## 2) 河床の変化と浚渫の効果の判断

## 4 - 3 塩害対策の検証

図4-7 浚渫によるピーク水位の低下

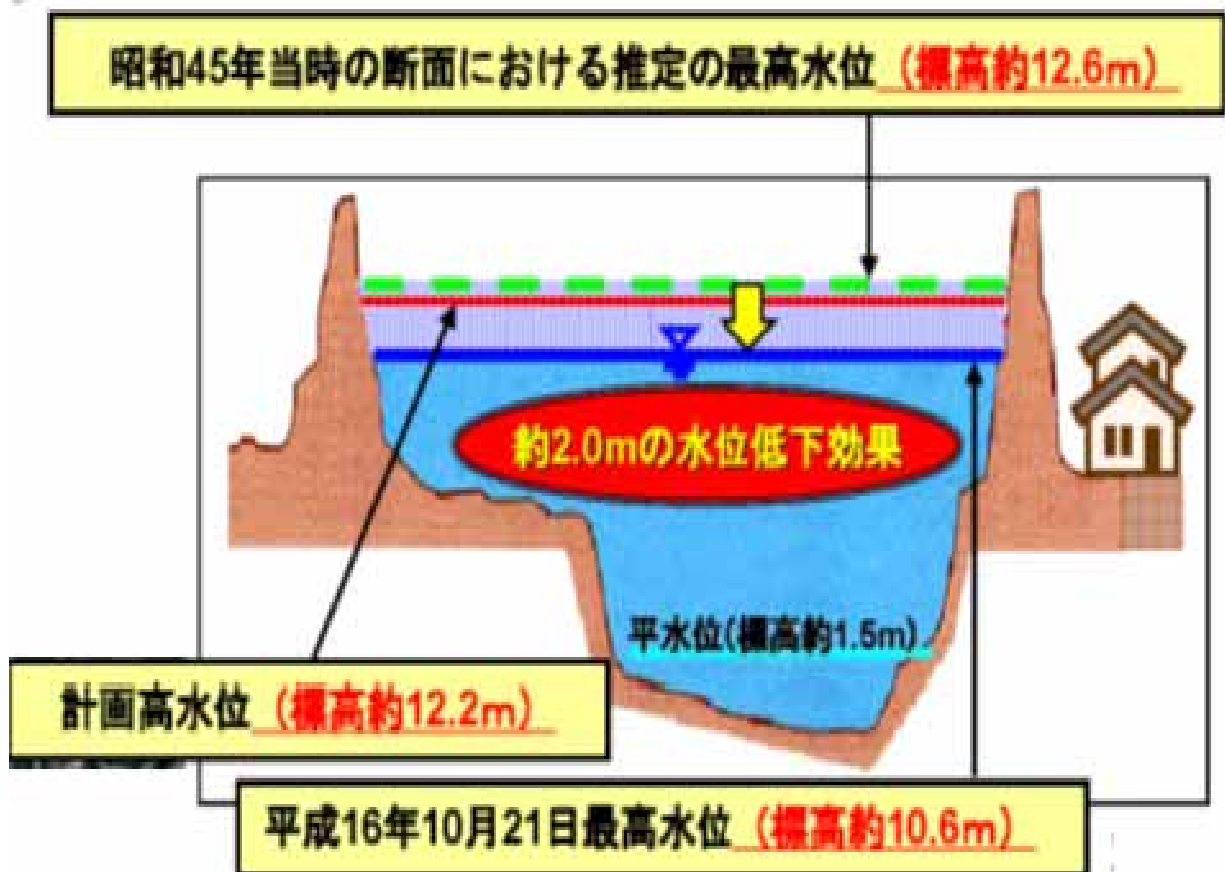
また、の図4-7では1970年（昭和45年）断面の図4-8では1972年（昭和47年）断面を用いており、浚渫の効果を述べるうえでの整合性がはかられていない。

一連の浚渫が1971年度(昭和46年度)から開始されていることから、28年間にわたる浚渫全体の効果を検討するために、その直前の1970年(昭和45年)時の河床形状を使ったとしても、地盤沈下および砂利採取による影響を明記していないことは不適切であると言わざるを得ない。浚渫前の河床として、図4-7では1970年(昭和45年)を用い、図4-8では1972年(昭和47年)の河床を用いるなど、整合性もとれていない。

事業者は、図 4 - 7 および図 4 - 8 において、地盤沈下や砂利採取あるいは潮位の影響に触れることなく、すべてが浚渫によるものであるかのような錯覚をもたらす説明をしており、到底受け入れられるものではない。出水時にはかなりの埋戻しがあつたことを考慮すると、河口堰の建設理由とされた浚渫が本当に必要であったかはきわめて疑わしいと言わざるを得ない。

長良川河口堰を必要としたような大規模な1988年(昭和63年)以降の浚渫の効果を評価するに当たっては、例えば浚渫工事の最終段階に近い1988年(昭和63年)時の河床形状ベースにして洪水の流下シミュレーションを行うことが、より適切である。仮にそうした

図 4 - 8 氾濫注意水位以上の継続時間の短縮

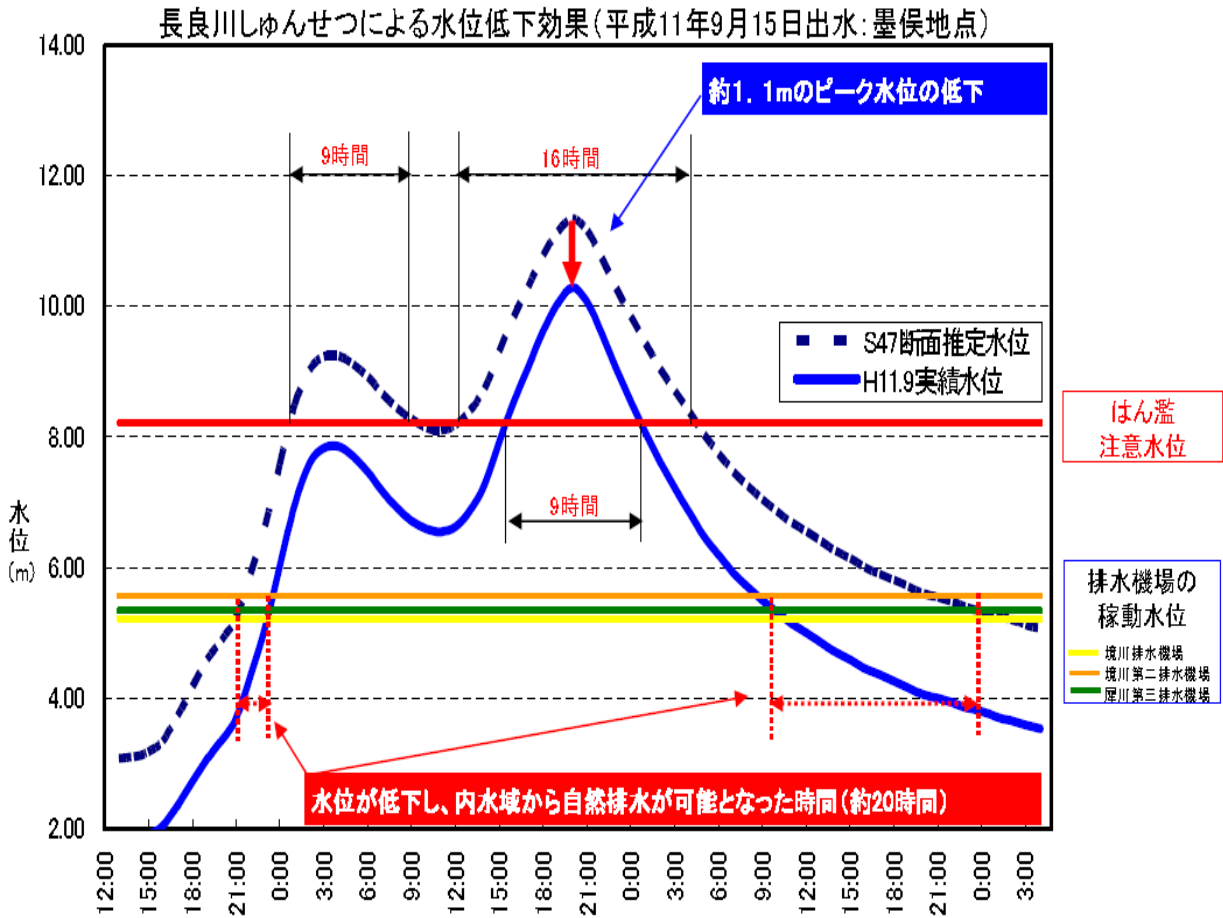
1972年（昭和47年）断面推定水位と1999年（平成11年）洪水の実績水位と比較してピーク水位については約1.1mの低下、氾濫注意水位以上の継続時間については16時間の短縮があった（図4-8）。

図4-9 浚渫前後の水位比較

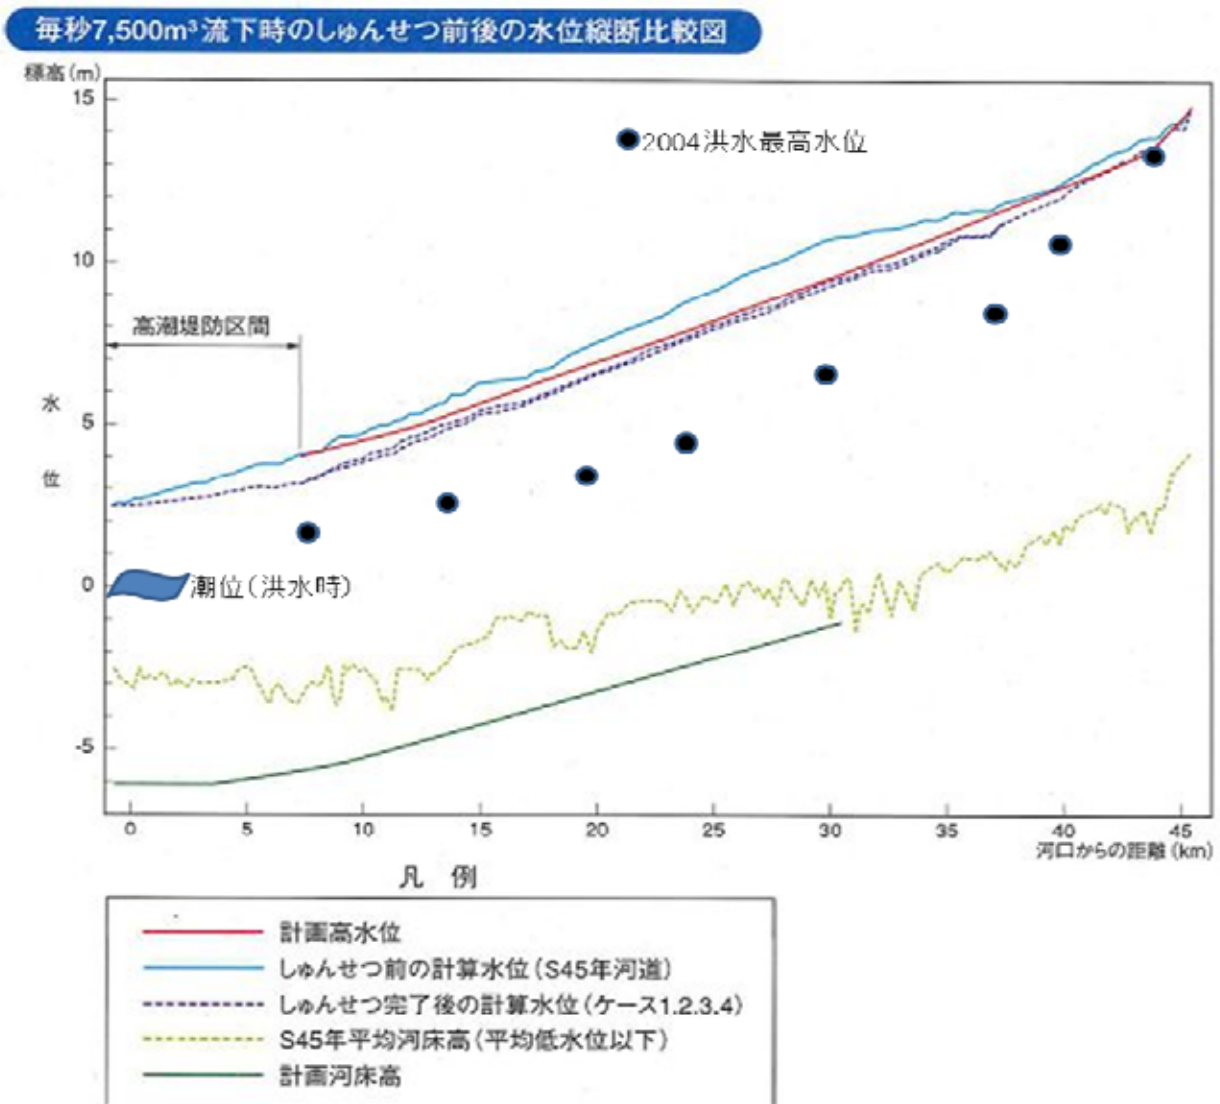
図4-9(浚渫前後の水位比較)では、計画河床にすれば、水位が計画高水位を下回るこ

とが示されている。同じ基準で比較するならば、計画河床における計算水位を観測水位と比較して、所定の効果が得られているかを検証すべきである。河床が大きく変動している長良川について、河口堰本体着工後から現在までの間の浚渫の効果を示すのに、地盤沈下が進行中で河床がまだ高かったころの1970年(昭和45年)あるいは1972年(昭和47年)の河床を用いた計算水位を実績降雨での観測水位と比較し、それをまるで河口堰本体着工後から現在までの間の浚渫の効果であるかのように、すなわち、地盤沈下や砂利採取あるいは潮位によるものも含んだ水位低下をすべて浚渫によるものであるかのように示していることは、長良川河口堰の必要性を過大にみせかけていることになり、不適切である。

図 4 - 10 浚渫による塩水の遡上

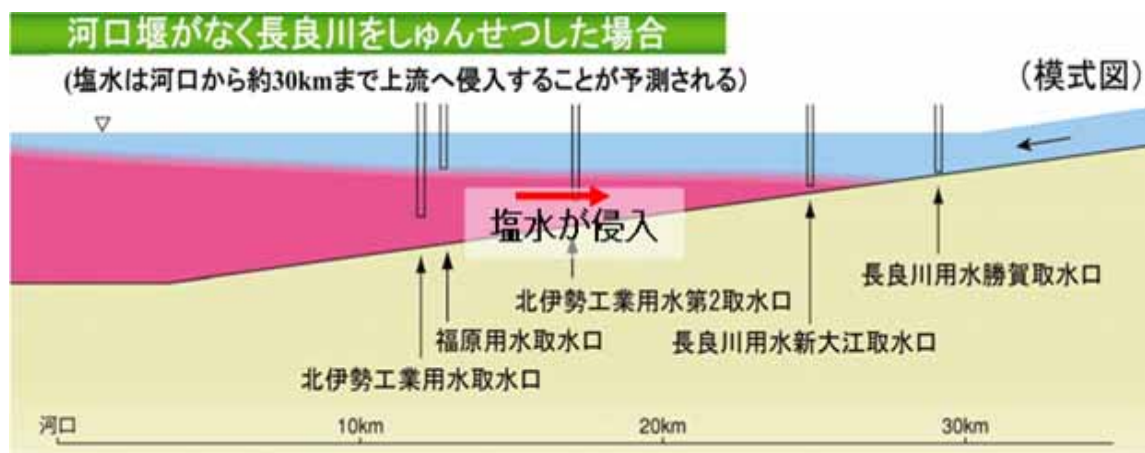
事業者側の当初の予測では、25km 付近の塩化物イオン濃度は 6,000mg/L であった（長良川河口堰に関する技術報告，1992）。事業者の模式図（図 4 - 10）では、30 km 付近まで塩水が遡上することになっている。ただし、そのような遡上が起きるのは小潮と  $30m^3/s$ （おおよそ 355 日流量）と重なったときの満潮（潮位 TP0.64m）時であり、一年のうちの数日程度である。

事業者の示す模式図は、あくまで模式図であり、長良川の河床は模式図のようにはなっておらず、形状は不規則なうえ常に変化している。河口堰建設後も堆積物が既に蓄積しており、現在の河床の三次元的な構造に即して、塩水がどこまで遡上するかは不明である。

「木曽川水系河川整備計画、中部地方整備局、平成 20 年 3 月」の「計画諸元縦断図(木曽川)、同(長良川)、同(揖斐川)」の図表中の数値を読み出して、藤田委員が作成  
 青字・赤字の記入は藤田委員による  
 計画河床高は図 4 - 9 より手作業で転記(在間正史氏による)  
 図 4 - 12 木曽川、長良川、揖斐川の河床縦断形状の比較

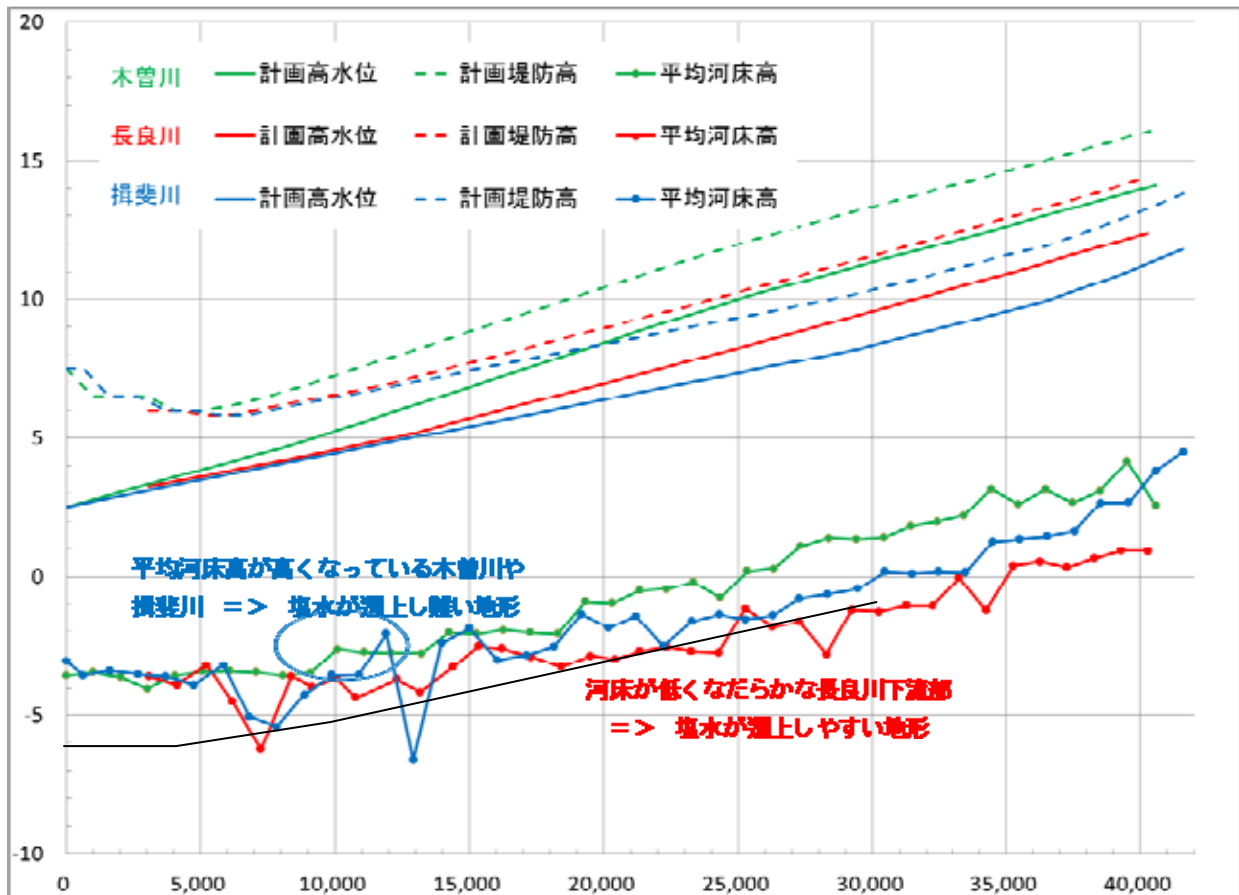
第一に、木曽川、揖斐川に比して、図 4 - 12 のように、浚渫を行ったために、河床が低くなっただけになったからである。図 4 - 10 も浚渫河床によって塩水の遡上を予測している。

平面形状が絞られていることや 12km 付近の河道形状が複雑である。木曽川では、26km 地点にある木曽川大堰によって塩水が遡上しないようになっている。長良川では、塩水の遡上を阻害していた 15km 地点付近のマウンドが浚渫で撤去されたため（図 4 - 12 の浚渫河床高）、上流に塩水が到達していく可能性が高められた。しかし、長良川では、その後、次第に堆積が進み、2006 年（平成 18 年）には、図 4 - 12 のように、約 15 km 付近に TP - 3.5m 程度の、また約 25 km 付近に TP - 1m 程度のマウンドが再び形成されている。
